**Commune de Vitré**

***Modification n°5 du Plan de Sauvegarde et de mise en valeur  
(PSMV) du Site Patrimonial Remarquable (SPR)***

**CONCLUSIONS**

(Document 4/5)

### **3.1. 46 bis, rue du Bourg aux Moines**

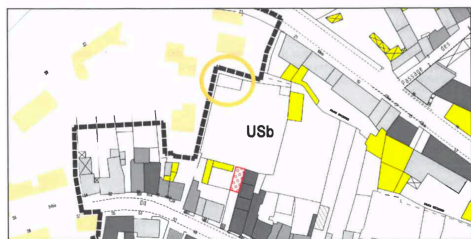
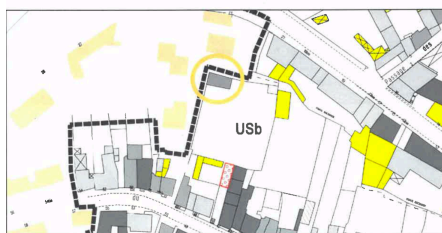
**Dans mon PVS**, en l'absence de remarque du public, j'ai posé les questions suivantes :

Quels sont les travaux prévus sur le bâtiment de fond de jardin sur cette parcelle qui ont justifié cette demande de classement (classement inexistant, erreur matérielle)?

Pourquoi ce classement en gris moyen ? En lien avec ses caractéristiques architecturales ?

Impact sur les travaux projetés ?

Suite à une demande de travaux la ville de Vitré a observé l'absence de classement de ce bâtiment situé à une extrémité de la parcelle, donc bien présent au cadastre. Il convenait donc de réparer cette erreur matérielle du règlement du PSMV.

Je n'ai pas pu vérifier sur place la nature de ce bâti ni ses caractéristiques architecturales. Je m'en tiens à la photo présente dans le dossier et à l'avis favorable de la CLSPR pour un classement en gris moyen, assurant une protection de type B (pas de démolition possible, restauration possible).

Sur ces bases, je donne un avis favorable à ce classement

*La bâtisse n'était pas répertoriée sur le document graphique du PSMV. Compte tenu de ses caractéristiques architecturales, la Commission Locale du Site Patrimonial Remarquable a statué sur une protection de type B (gris moyen). Elle ne peut dès lors être démolie, elle doit être conservée et restaurée.*

### **3.2. 3, ruelle des Buttes d'Amour**

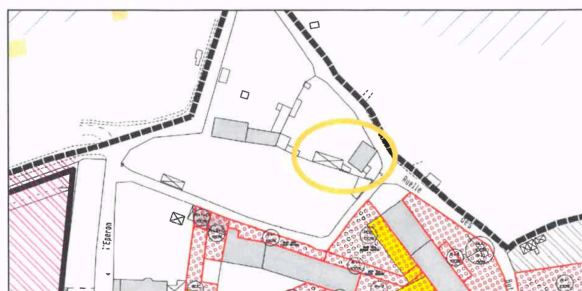
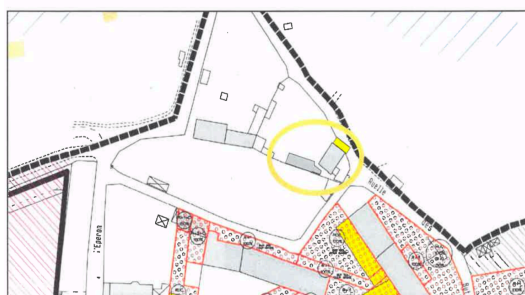
Mail (M)	Identité du demandeur	Essentiel de l'objet de l'observation
M1	Mme Laisné et M. Donval	<p>Inquiétude et opposition.</p> <p>Propriétaire de la maison située 3, ruelle des buttes d'amour à VITRE, concernée par le projet de modification du PSMV de la ville de VITRE qui prévoit de répertorier une parcelle de notre propriété en jaune, définie comme « immeuble ou partie d'immeuble dont la démolition peut être <i>imposée</i> à l'occasion d'opérations d'aménagement publiques ou privées ».</p> <p>Au terme de cette fiche, il est ajouté que « L'aplat jaune est généralement combiné avec des conditions de réaménagement (espace vert ou espace minéral à créer) ou de construction (limites d'implantation, de hauteur, etc) ».</p> <p>En effet, nous avons acquis notre maison en <i>janvier 2019</i> ; l'acte authentique d'achat comprenait 2 parcelles cadastrées : la parcelle 41 et la parcelle 116. Ces deux parcelles figurent bien au cadastre.</p> <p>La parcelle 116 correspond à notre garage objet du projet de modification du PSMV, non porté à notre connaissance. Le garage a été rénové (toiture, l'isolation, peinture, ... frais engagés)</p> <p>Raisons d'une telle modification justifiant le classement en jaune</p>

**Dans mon PVS**, en lien avec la remarque des propriétaires, j'ai posé les questions suivantes :

La propriété a été acquise en janvier 2019, avant l'avis favorable de la CLSPR de mai 2019. Les requérants ne pouvaient être au courant de ce projet de modification du PSMV, d'où leur surprise, inquiétude et opposition.

Le propriétaire a engagé des frais pour rénover ce garage (classement en jaune de la parcelle B116) qui a un usage important et qui jouxte sa maison.

On observe à proximité de leur parcelle une zone 1AU (OAP ?) qui aurait pour objet de réaliser une voie de désenclavement du centre historique et assurer la sécurité des habitants. Y a t il une opération d'aménagement publique prévue qui nécessiterait la démolition de ce garage qui a une utilité pour son propriétaire ?

Pourquoi ce classement du garage en « jaune » plutôt que « gris clair » ? Impact de ce classement en jaune sur leur bien, qui peut conduire à une démolition en cas d'opération publique d'aménagement.

1) *Une annexe* située dans la parcelle BO41, qui apparaît bien sur le cadastre, mais sans classement. Il convenait donc de réparer cette erreur matérielle du règlement du PSMV. Je n'ai pas pu me rendre sur les lieux pour vérifier les caractéristiques architecturales de ce bâti, à l'intérieur de la propriété. Je m'en tiens à la photo présente dans le dossier et à l'avis favorable de la CLSPR pour un classement en gris moyen, assurant une protection de type B (pas de démolition possible, restauration possible). Ce classement apparaît cohérent avec le classement des autres bâtis de la parcelle.

2) *Un garage* situé sur la parcelle BO116, qui n'apparaît pas sur le cadastre, mais qui faisait partie de l'ensemble acquis par les propriétaires actuels en 2019. Il convenait donc de réparer cette erreur matérielle à la fois cadastrale et au niveau du règlement du PSMV.

La CLSPR a proposé un classement en « jaune » en raison de son absence d'intérêt architectural, en ce sens qu'il ne contribue pas à la mise en valeur du patrimoine architectural, urbain et paysager. Je comprends les raisons de classement au vu du manque d'intérêt architectural de ce bâti.

Pour autant ce bâtiment a été rénové par les propriétaires actuels qui témoignent dans leur requête de son importance et de son utilité quotidienne. Un classement « jaune » rend possible sa démolition dans le cadre d'une opération d'aménagement public. La zone IAU à proximité immédiate (avec OAP) suggère la possibilité d'une opération publique (voie de désenclavement du secteur des Buttes d'Amour sur le secteur des Courgains) dont le tracé n'est pas à ce jour finalisé.

La démolition du garage constituerait un préjudice pour les propriétaires car il impacterait le terrain derrière et entraînerait l'obligation de refaire le mur porteur de la maison et la création d'un mur pour clore le jardin.

Sur ces bases, je donne un avis favorable à ce classement en « jaune » compte tenu des caractéristiques architecturales. Je prends note de la volonté de la ville de Vitré de rencontrer les propriétaires pour échanger et répondre à leur inquiétude. Mais je regrette qu'un classement en « gris clair » n'ait pas été proposé de manière à éviter le risque de démolition lié à une opération publique d'aménagement.

*Je recommande* de prendre en considération le préjudice que représenterait la démolition du garage en termes d'impact et d'utilité pour les propriétaires et d'éviter, dans le cadre de tout projet public d'aménagement du secteur, la démolition de ce garage compte tenu de son usage, au moyen de solutions de tracé alternatives (démarche « Eviter, Réduire, Compenser »).

*A ce jour, aucune opération d'aménagement public impliquant la démolition de ce garage n'est prévue par la Ville de Vitré.*

*Le secteur des Courgains, situé à proximité de leur propriété, est classé en zone à urbaniser (IAU) sur le plan local d'urbanisme. La réalisation d'une voie de désenclavement du secteur des Buttes d'Amour est effectivement prévue sur le secteur des Courgains mais aucune étude sur son tracé n'a été réalisée pour l'instant.*

*Le classement en « jaune » du garage résulte de son absence d'intérêt architectural, il ne contribue pas à la mise en valeur du patrimoine architectural, urbain et paysager.*

*La Ville de Vitré envisage de rencontrer Madame LAISNE et Monsieur DONVAL pour répondre à l'ensemble de leurs interrogations.*

#### ***3.5. 21, Boulevard du Prêche***

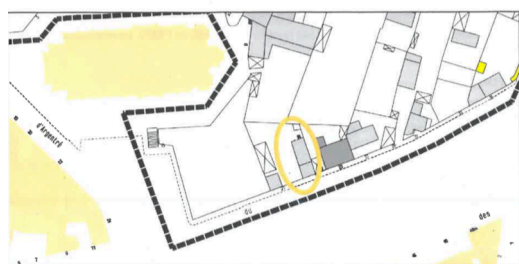
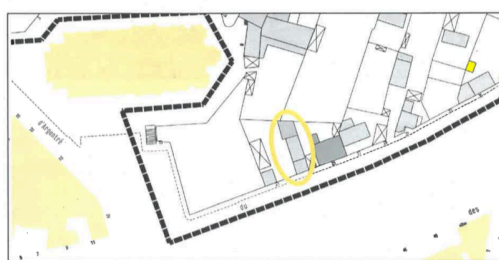
***Dans mon PVS***, en l'absence de remarque du public, j'ai posé les questions suivantes :

Après visite des propriétaires (Mr et Mme Balé) le bâtiment concerné est situé au 23 (extension réalisée il y a environ 35 ans) et non au 21 (habitation du couple Balé). Corriger l'erreur de localisation.

Correction d'une erreur cadastrale. Le bâtiment non identifié fait partie d'un ensemble datant de périodes différentes; son classement est identique à celui des autres bâtiments. Justifier la cohérence du classement au regard des caractéristiques architecturales.

Les propriétaires sont venus durant l'enquête et m'ont fait remarquer une erreur de numérotation du bâtiment concerné. Je recommande que cette erreur matérielle soit corrigée. Le bâtiment concerné n'apparaît pas au cadastre alors qu'il semble avoir été construit depuis plus de 30 ans.

Ce projet apporte une correction à une erreur cadastrale et le classement proposé en « gris clair » me paraît être cohérent avec le classement de la maison contiguë, même si les deux bâtiments ne sont pas de la même époque. Leur niveau de protection me semble correspondre à leurs caractéristiques architecturales.

Sur ces bases, je donne un avis favorable à ce classement.

*Les bâtiments existants et l'extension postérieure ont la même classification de type C (gris clair) car ils ne présentent pas un intérêt patrimonial particulier.*

### ***3.6. Hôtel du Nord, rue des Bénédictins***

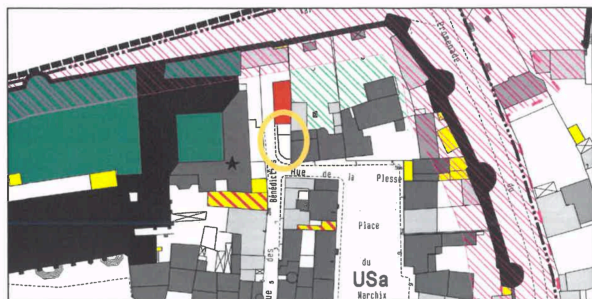
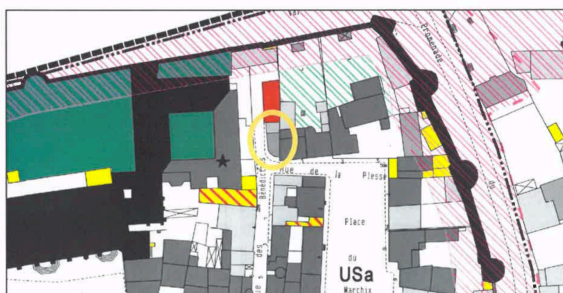
**Dans mon PVS**, en l'absence de remarque du public, j'ai posé les questions suivantes :

Correction d'une erreur matérielle : absence de classement de 2 bâtiments jouxtant un parking.

Justifier les deux classements, « gris clair » et « gris moyen ».

Lors de la visite des lieux j'ai pu vérifier l'intérêt de ces deux bâtiments édifiés à des périodes différentes et présentant des caractéristiques architecturales de niveau variable.

Cela justifie la volonté de corriger une erreur du PSMV qui n'apportait aucun classement à ces bâtiments et cela justifie les classements proposés, « gris clair » (Bâtiment accolé Nord) et « gris moyen » (Bâtiment Sud).

Sur ces bases, je donne un avis favorable à ces classements.

*Bâtiment Sud : compte tenu de ses caractéristiques architecturales extérieures (modénatures, encadrements, pierres de taille...), sans élément de décors intérieurs notables, cet immeuble a été répertorié comme élément à conserver et à restaurer et classé type B (gris moyen).*

*Bâtiment accolé Nord : de facture beaucoup plus modeste, ce dernier ne nécessite qu'un classement de type C (gris clair).*

### **3.7. Pourtour Saint Martin, école Sainte Thérèse**

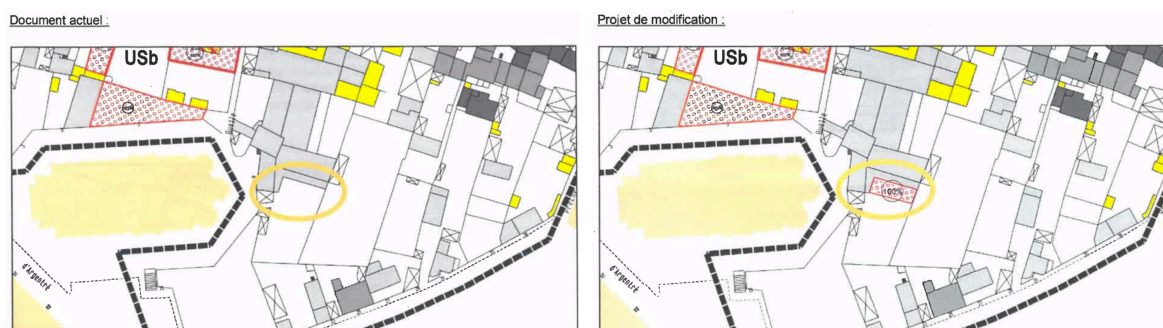
**Dans mon PVS**, en l'absence de remarque du public, j'ai posé les questions suivantes :

Rappeler pourquoi l'ancien préau a été transformé en cuisine (accroissement du nombre d'élèves, modernisation, ... ?), nécessitant la construction d'un nouveau préau.  
Justifier la taille de l'emprise constructible de 100m<sup>2</sup>.

Durant la visite des lieux j'ai pu approcher l'école Sainte Thérèse où se situe le projet de préau.

L'évolution des conditions de restauration de l'école, tant au niveau technique que sanitaire, a nécessité de transformer l'ancien préau pour aménager une cuisine plus adaptée.

La création d'un préau dans une école relève de l'intérêt général et justifie le besoin d'ouvrir des droits à construire proportionnels au nombre d'élèves concernés. Je regrette que le MER ne précise pas l'importance de cette emprise mais je m'en tiens à l'accord conjoint de la direction de l'école, de l'ABF et de la CLSPR.

Sur ces bases, je donne un avis favorable à cette emprise constructible.

*L'ancien préau a été aménagé afin de permettre l'extension de la cuisine existante et de répondre à des nécessités techniques et des contraintes sanitaires.  
La construction d'un nouveau préau est donc nécessaire pour abriter les élèves. L'emprise constructible a été calculée afin de répondre au nombre d'élèves et à la demande de la direction de l'établissement, après échange avec l'architecte du projet et l'ABF. Cette emprise a ensuite été validée collégialement par la CLSPR.*

### 3.8. 13, rue Pasteur

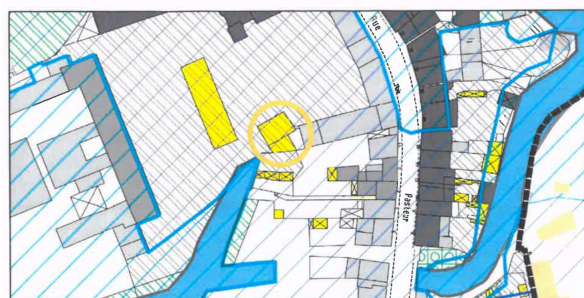
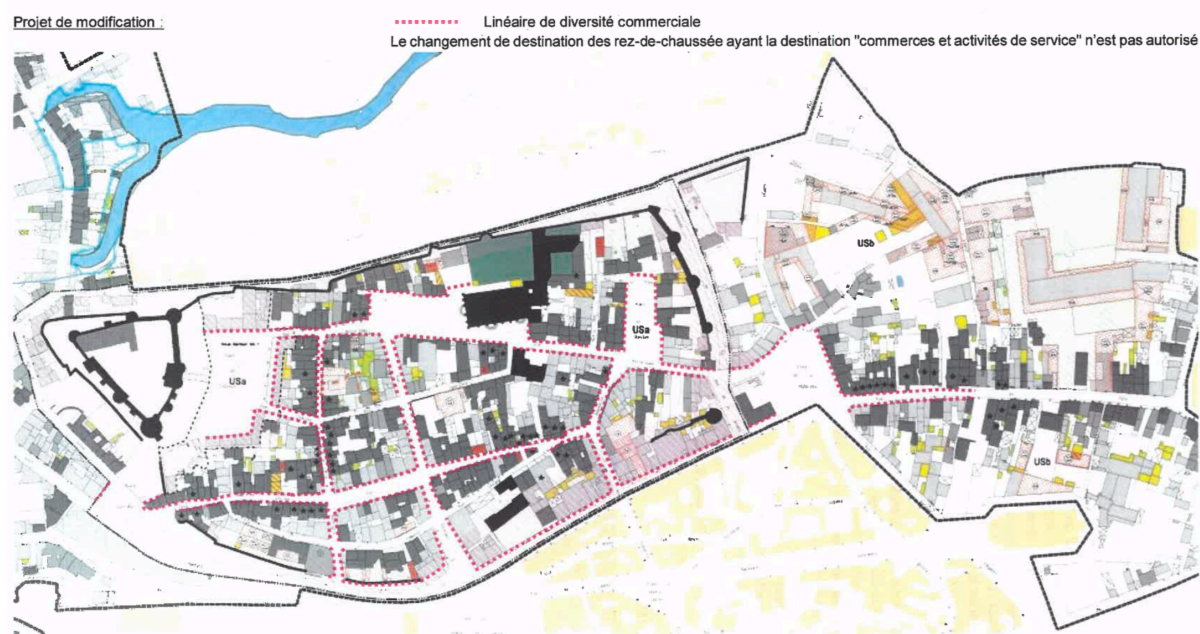
**Dans mon PVS**, en l'absence de remarque du public, j'ai posé les questions suivantes :  
Quels travaux sont prévus par la société HLM?  
Justifier le classement en « gris moyen ».

A l'occasion d'une demande de travaux sur un bâtiment proche, la ville de Vitré a constaté un classement inadapté sur un édifice situé à cette adresse et qui présente un réel intérêt architectural comme en témoigne la photo dans le dossier et comme j'ai pu l'observer lors de ma visite des lieux.

Ce projet entend corriger cette erreur de classement et passer ce bâti de « jaune » en « gris moyen », classement en cohérence avec ses caractéristiques architecturales, rappelées dans le MER, et validé par la CLSPR.

Sur ces bases, je donne un avis favorable à reclassement en gris moyen

*La Ville de Vitré n'a pas connaissance de travaux prévu sur ce bâti. Ce changement de classement fait suite au constat d'une erreur de classification à corriger. Le bâtiment a été classé en type B (gris moyen) compte tenu de ses caractéristiques architecturales (modénatures, matériaux...).*
